**Remplacement de 20 systèmes de traitement des eaux usées – Phase 2  
Parc national de la Mauricie**

**Appel d'offres 5P300-16-5296**

**Addenda n° 1**

**Le 31 août 2016**

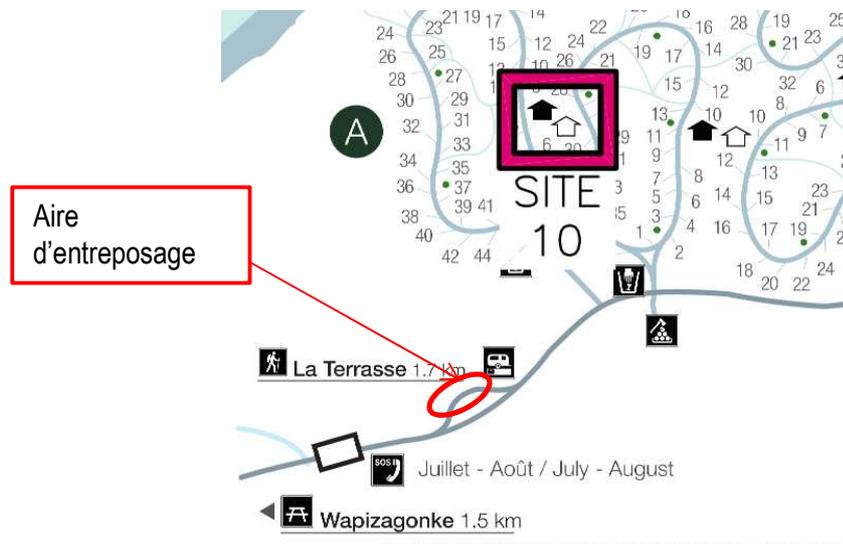
9) *Y a-t-il une aire d'entreposage de la terre végétale prévue ?*

**Réponse :**

Oui, la route devant le poste de vidange, situé à l'entrée du camping, servira d'aire d'entreposage. Voir plan ci-dessous.
